1.4. EM FUNÇÃO DA COMPATIBILIZAÇÃO ENTRE O PROJETO DE ARQUITETURA VIGENTE E O PROJETO DE ESTRUTURA REVISADO PARA O BLOCO 03, SEGUEM-SE AS ANÁLISES DE ALTERNATIVAS DE VIABILIZAÇÃO, TENDO EM VISTA O MENOR IMPACTO EM RELAÇÃO À PLANILHA ORÇAMENTÁRIA CONTRATUAL E OS PROJETOS REVISADOS QUE FORAM ENCAMINHADOS PARA EXECUÇÃO E CONTINUIDADE DA OBRA:

ESCOLA DO FUTURO DO ESTADO DE GOIÁS EM ARTES BASILEU FRANÇA
BLOCO 03

Prancha: 01/14
DATA: 03/11/25
DESENHO: MOIRA

COMPATIBILIZAÇÃO SEINFRA | LAYOUT:

PLANTA-BAIXA CASA DE BOMBAS
ESC: 1 : 25

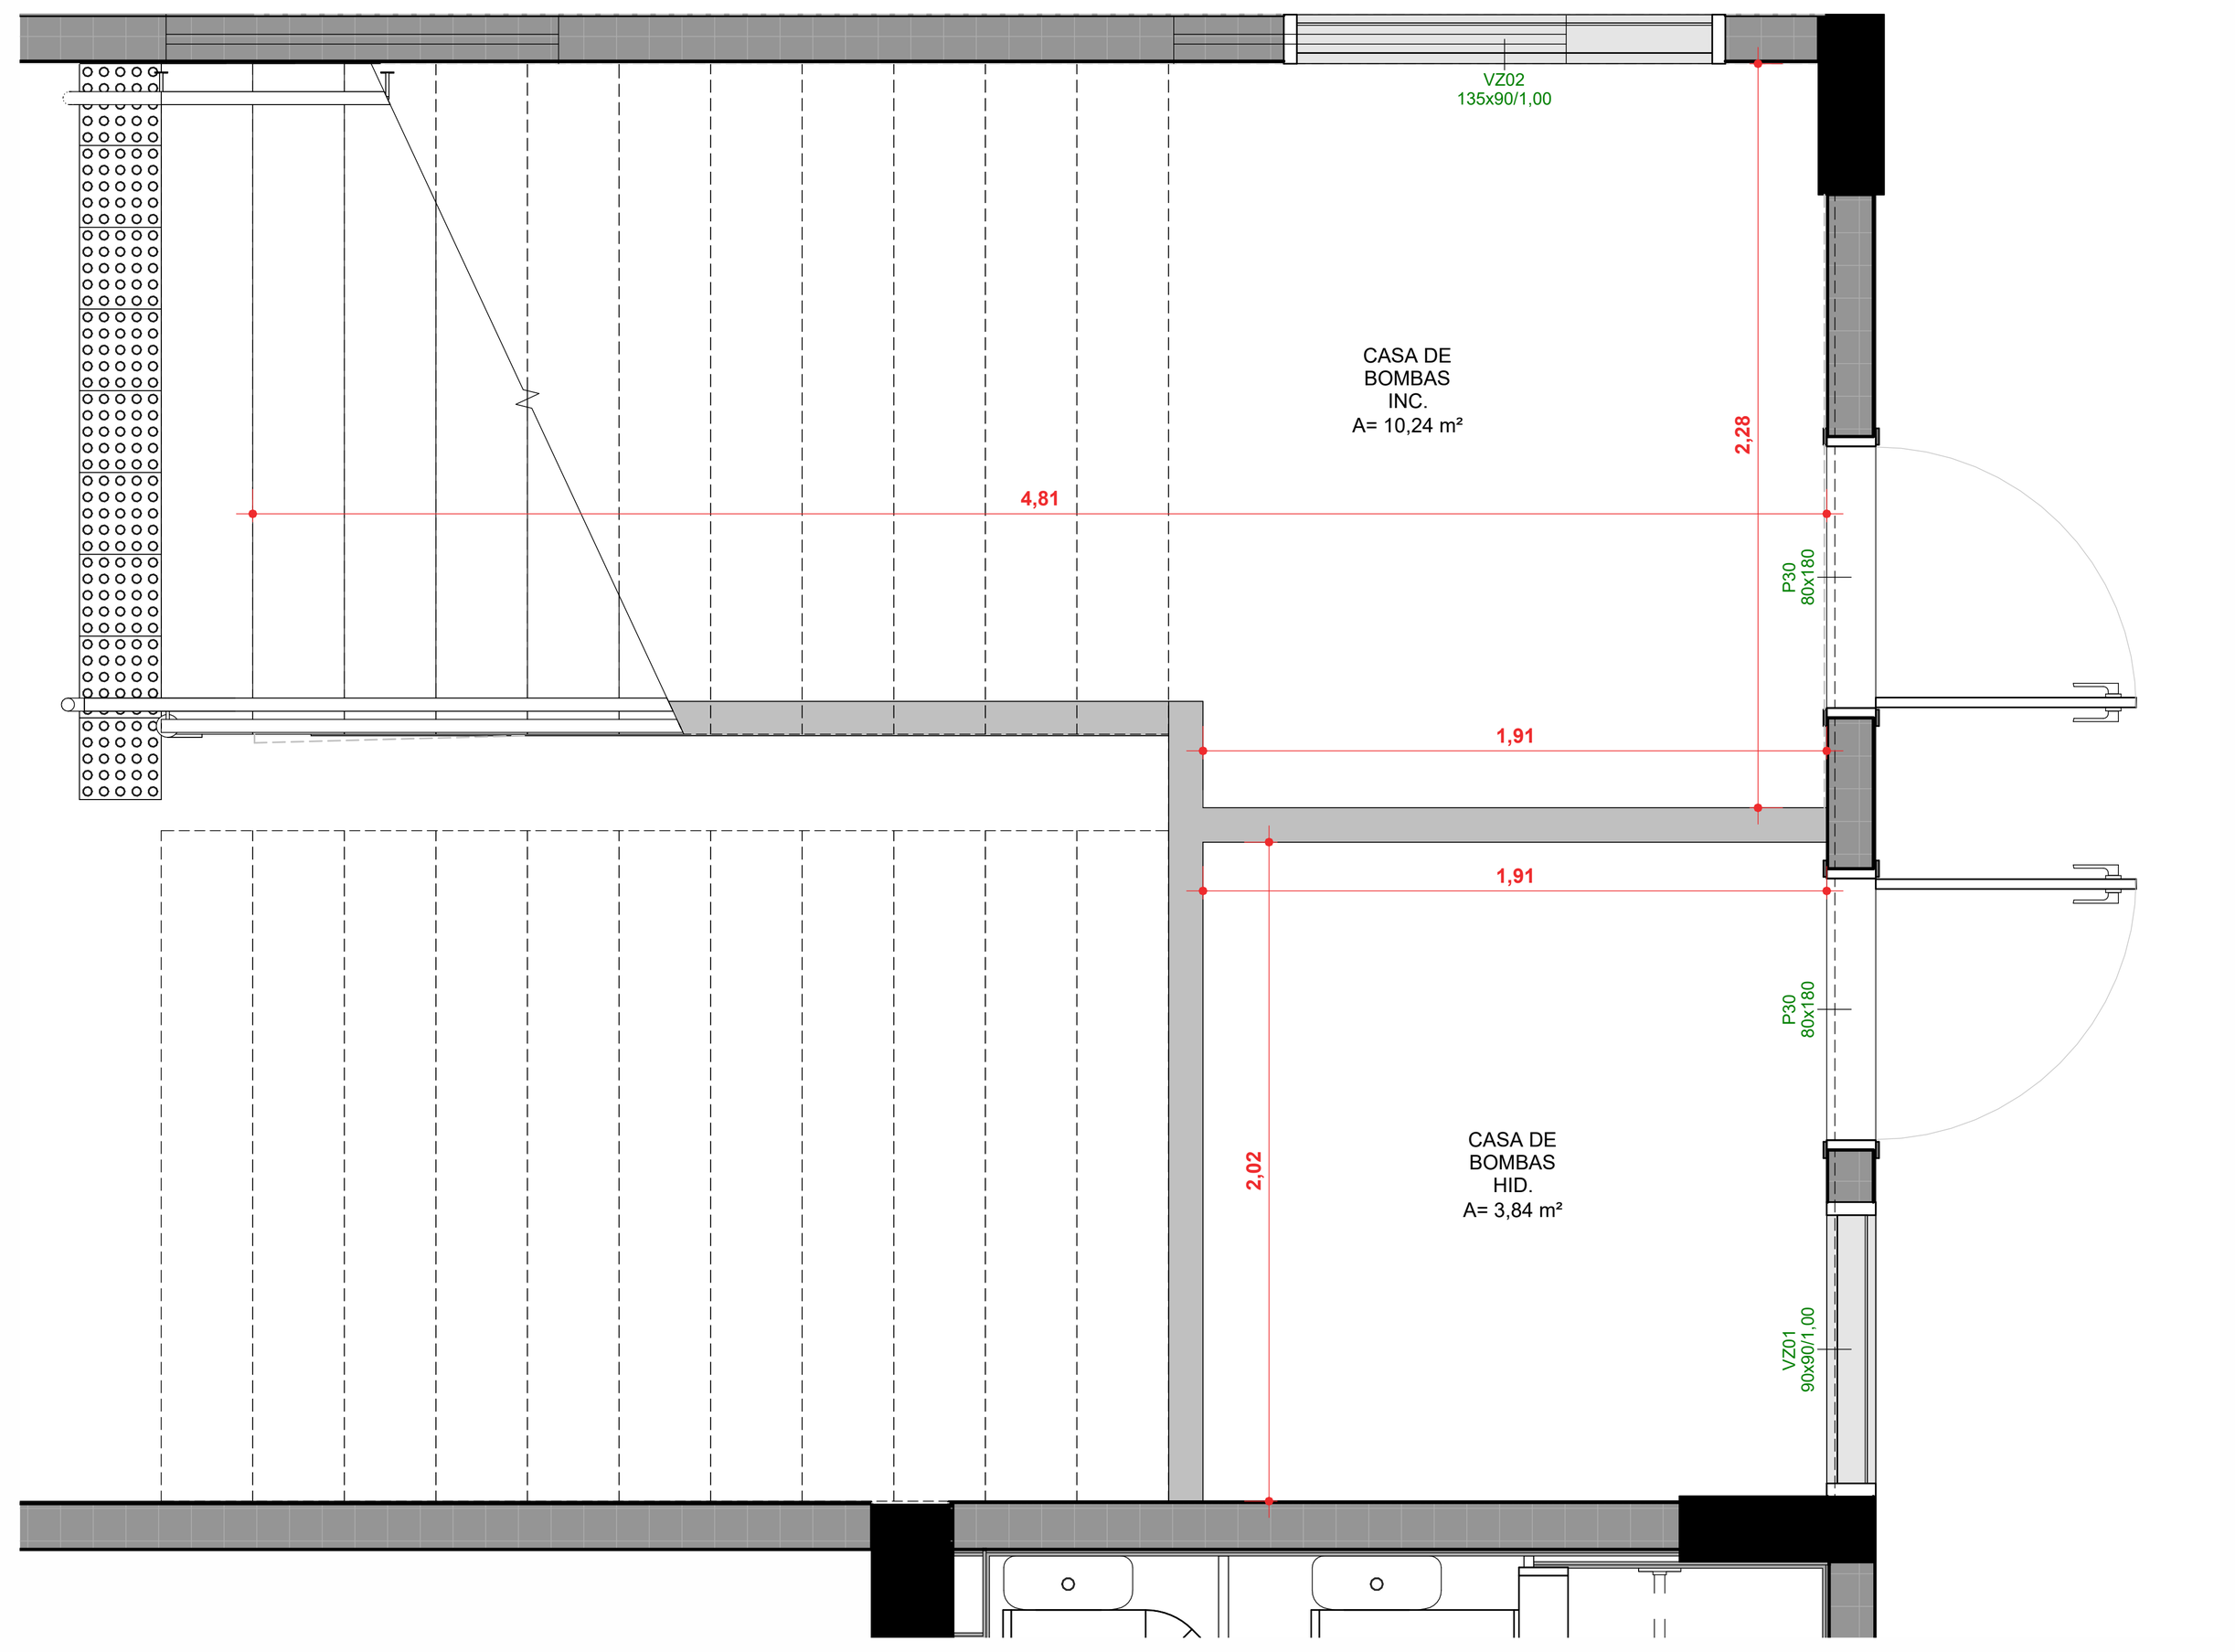
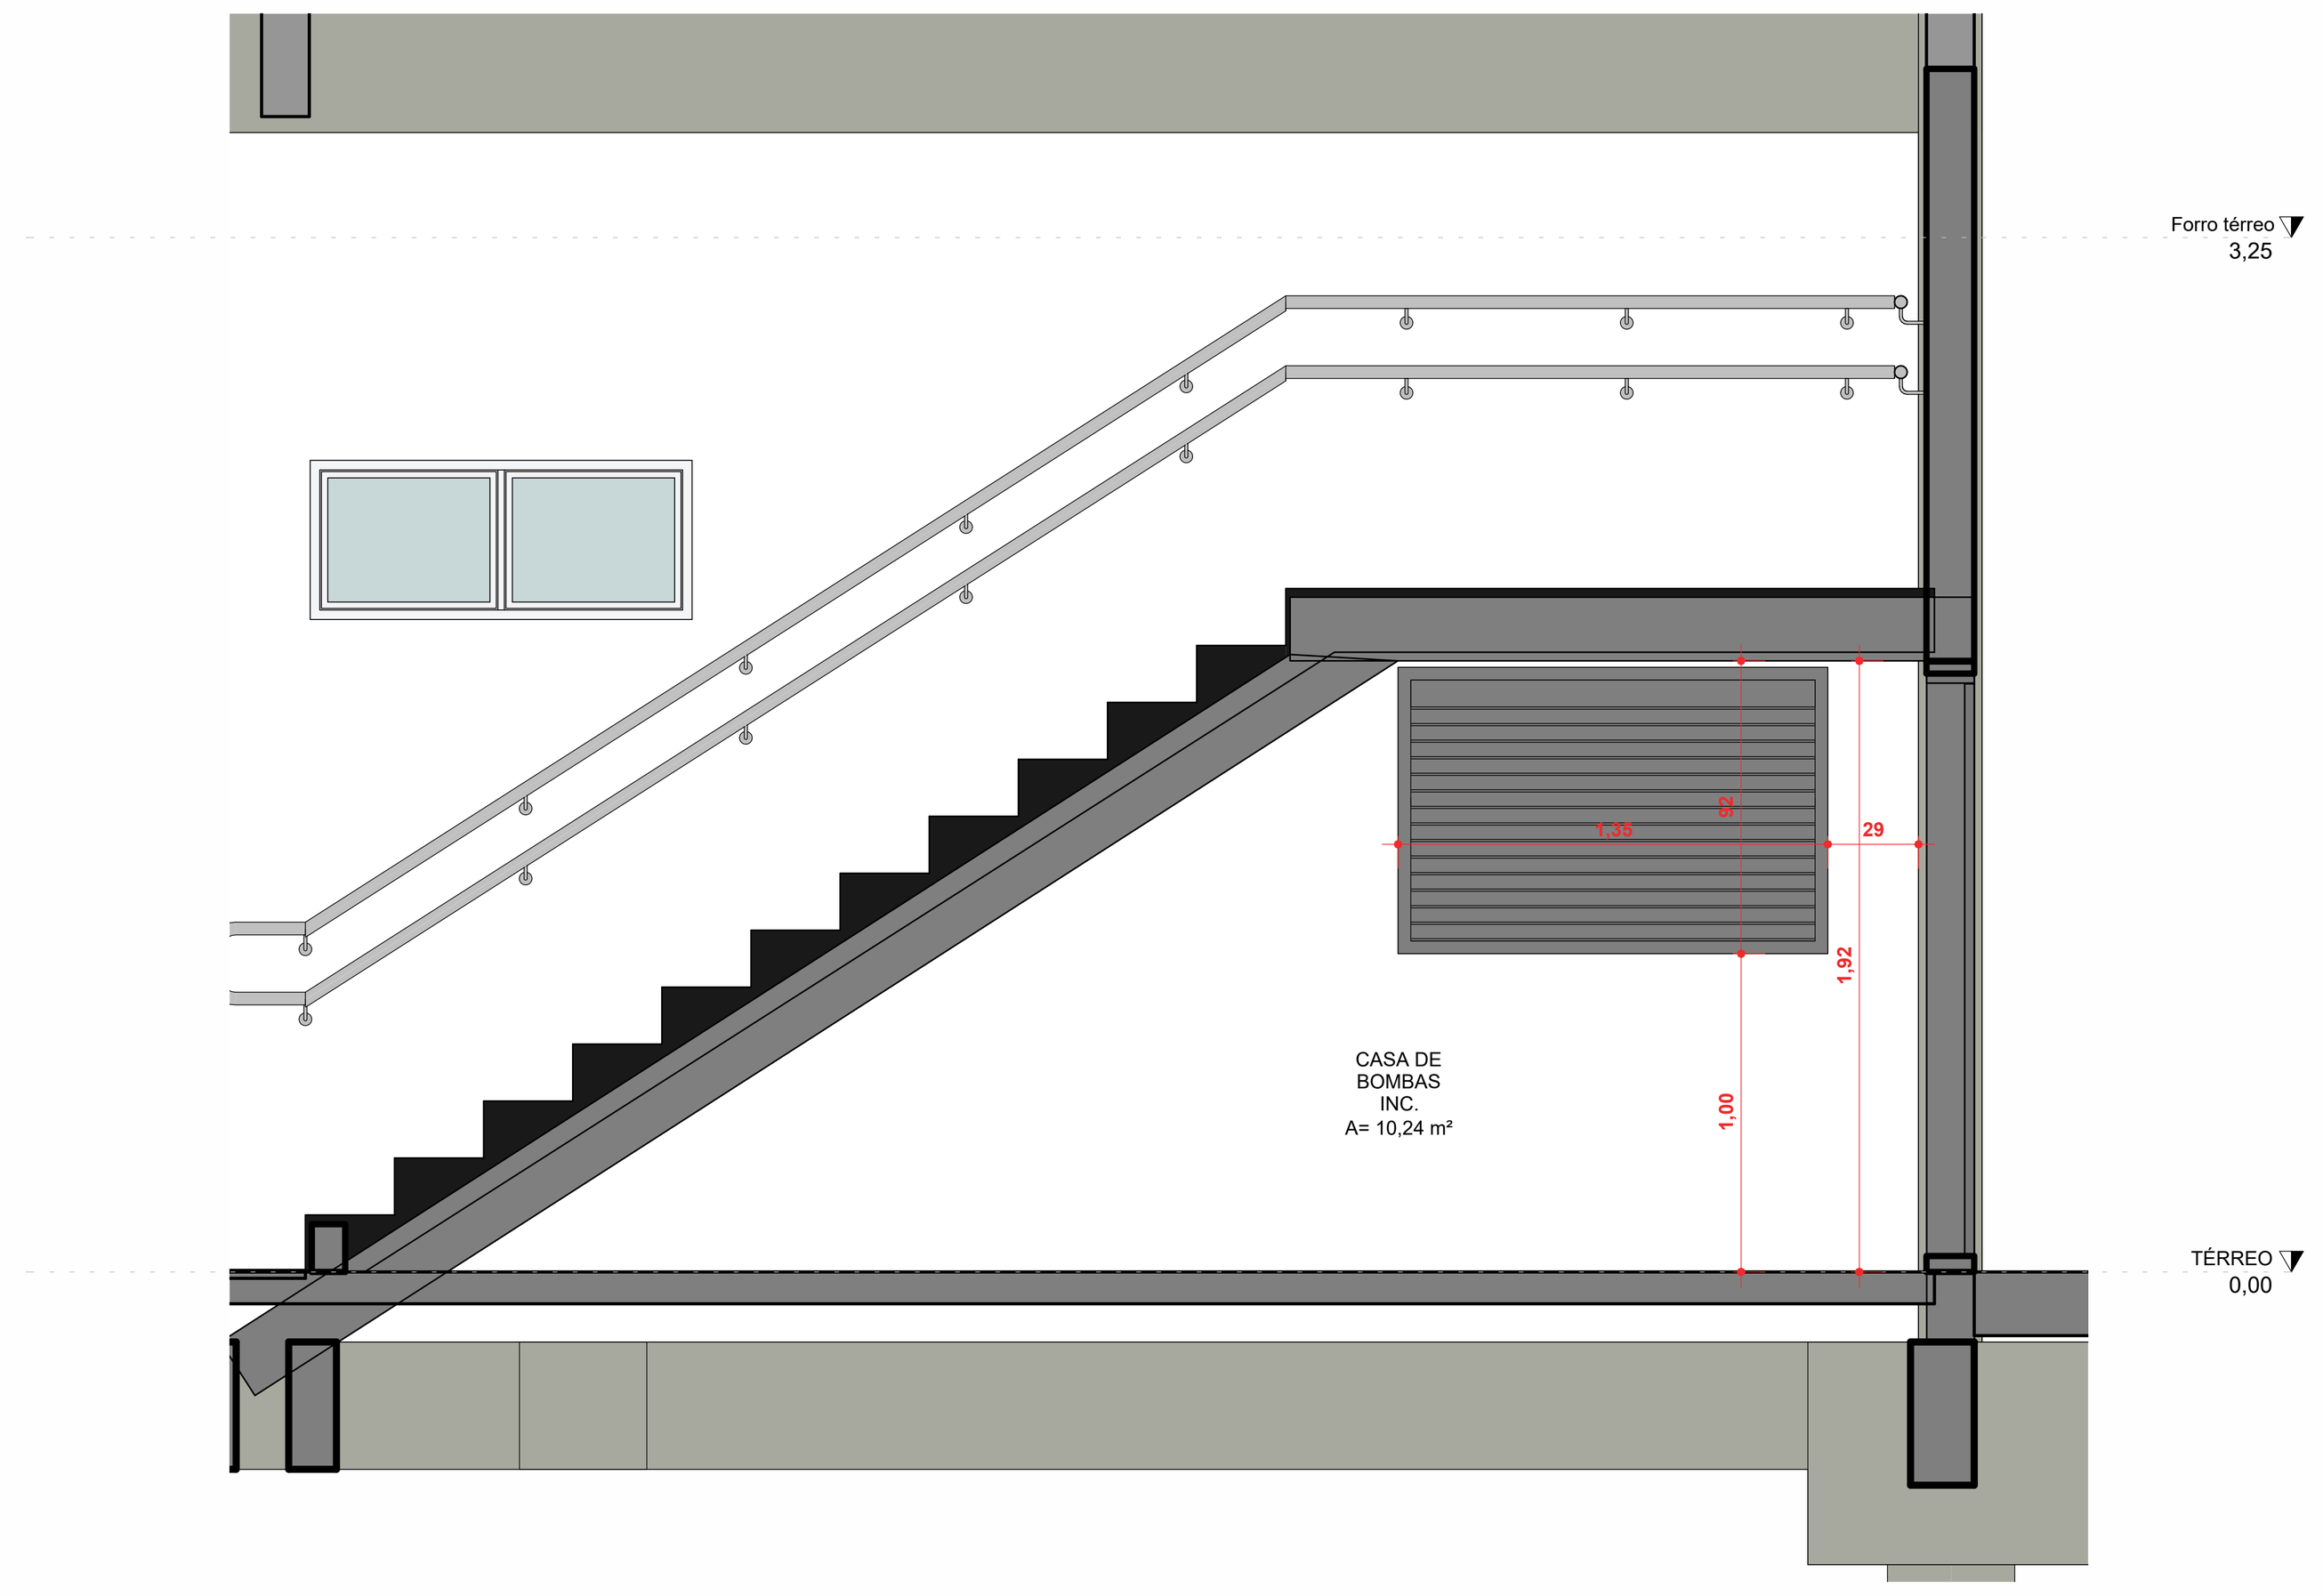
1.4.10. A CASA DE BOMBAS NO PROJETO ORIGINAL ESTAVA LOCADA NA ÁREA DE RECUO LATERAL, PORÉM TAL LOCAÇÃO NÃO É POSSÍVEL CONSIDERANDO O CÓDIGO DE OBRAS DE GOIÂNIA. DESTA FORMA, FOI APROVEITADO O ESPAÇO ABAIXO DA ESCADA DO TÉRREO.
